**AVIS RELATIF À LA PROTECTION
CONTRE LES EVENTUELS EFFETS NOCIFS ET NUISANCES
PROVOQUÉS PAR LES RAYONNEMENTS NON IONISANTS
GÉNÉRÉS PAR DES ANTENNES ÉMETTRICES STATIONNAIRES**

Commune : LIEGE - Exploitant : PROXIMUS

Référence exploitant : 41OUT_03

Rapport n° 3340 / 2023

Figure 1 : Vue en plan des lieux de séjour et des points de contrôle

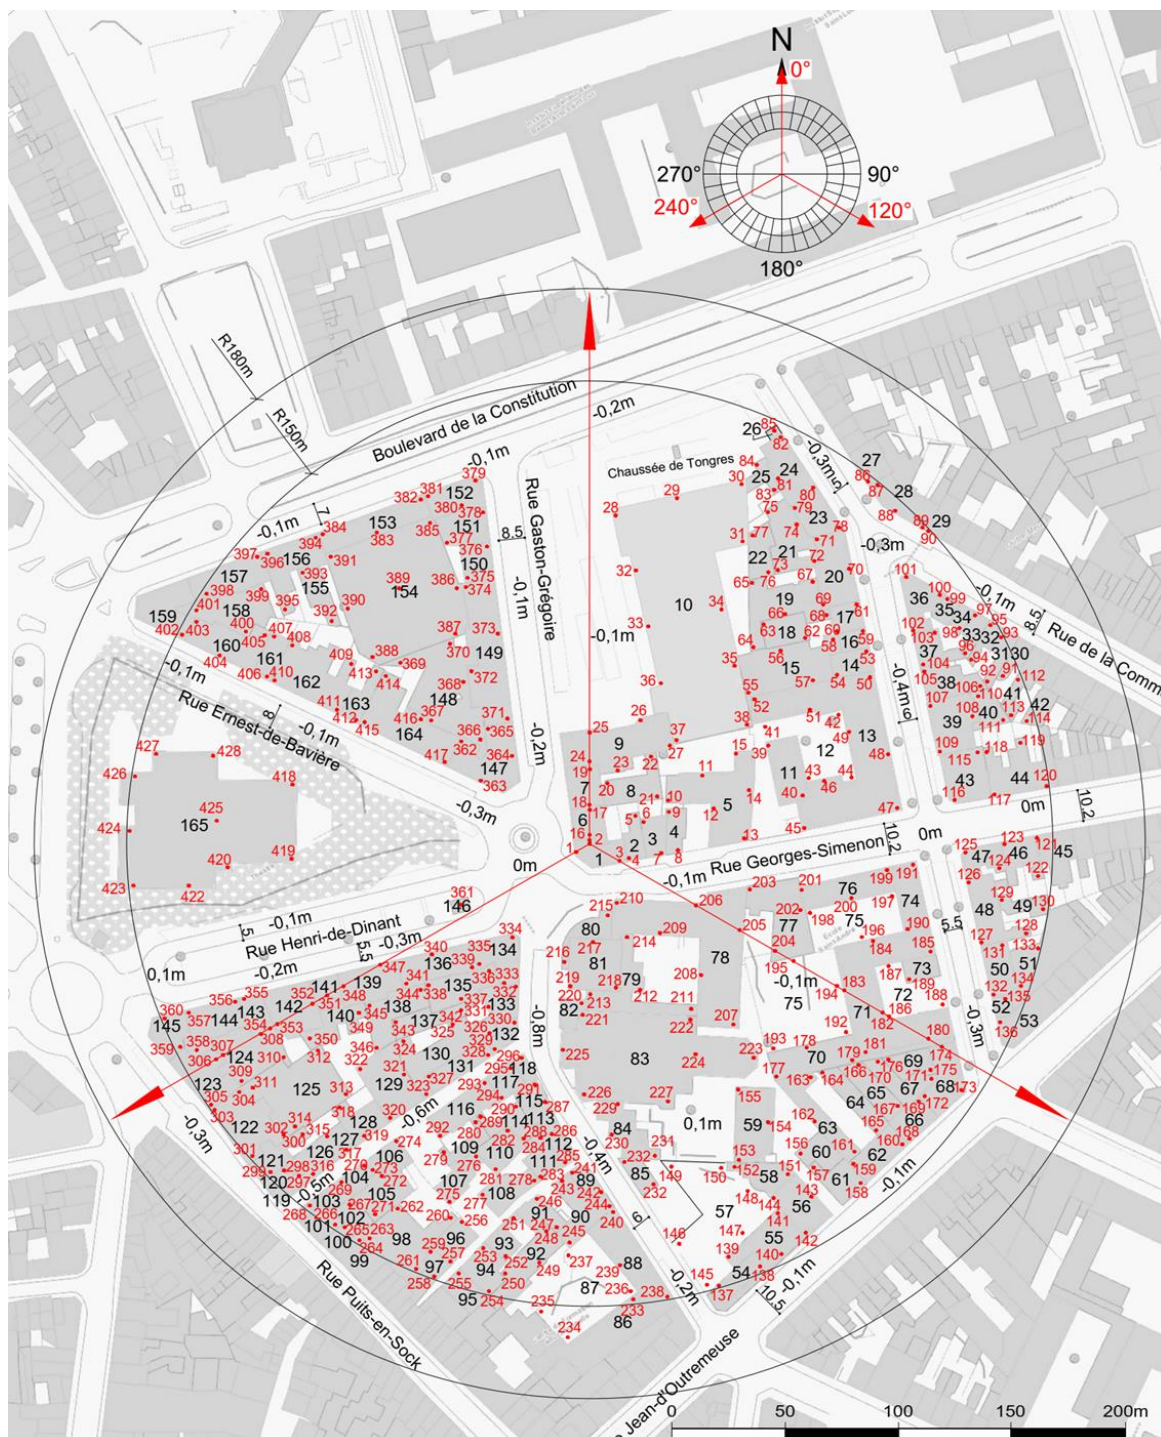
Les fréquences d'émission, la puissance rayonnée par chacune des antennes et leur gain permettent de déterminer le rayon de la zone à analyser. Tout dépassement de la limite par installation est exclu en dehors de cette zone. Le tableau 2 reprend les 35 LS² pour lesquels l'indice d'exposition est le plus élevé. Les différentes colonnes indiquent :

- le numéro du point de contrôle repris sur un des plans de la figure 1;
- le numéro du LS dans lequel se trouve le point de contrôle de la 1^{ère} colonne ;
- l'atténuation d'obstacle prise en compte pour le calcul de l'indice d'exposition dans le LS ;
- le résultat du calcul de l'indice d'exposition.

En ce qui concerne les antennes de l'installation mentionnées dans le tableau 1, la distance maximale à laquelle la limite pourrait être atteinte, à l'extérieur, est égale à 80,8 m. S'il n'y a pas de LS à une distance inférieure, les antennes respectent forcément la limite d'immission.

Dans le cas des LS situés à l'intérieur des bâtiments, une atténuation d'obstacle est prise en compte et il en résulte que la distance maximale à laquelle la limite pourrait être atteinte se réduit à 57,2 m.

Figure 2 : Vue en plan des installations d'antennes dans un rayon de 300 mètres autour de l'installation faisant l'objet de la demande d'avis

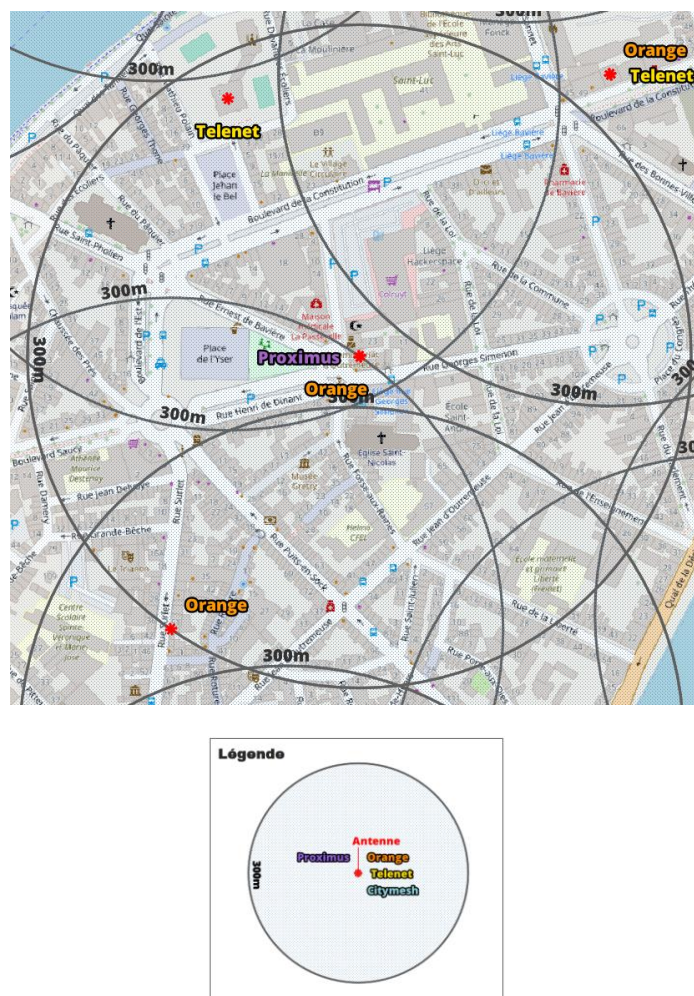
Le plan en projection verticale de la figure 2 indique la localisation des antennes actives éventuelles visées par le décret et situées dans un rayon de 300 mètres autour de l'installation référencée dans le paragraphe 2. Les données de localisation de ces antennes et les avis correspondant sont accessibles via le cadastre en ligne des antennes émettrices stationnaires⁶.

Compte tenu du nombre d'installations localisées dans la figure 2, il apparaît que l'intensité du rayonnement électromagnétique généré, dans les lieux de séjour situés à proximité de l'installation référencée dans le paragraphe 2, par l'ensemble des antennes émettrices stationnaires de l'ensemble des exploitants du même site d'antennes émettrices stationnaires respecte la limite fixée à l'article 4, § 2 du décret.
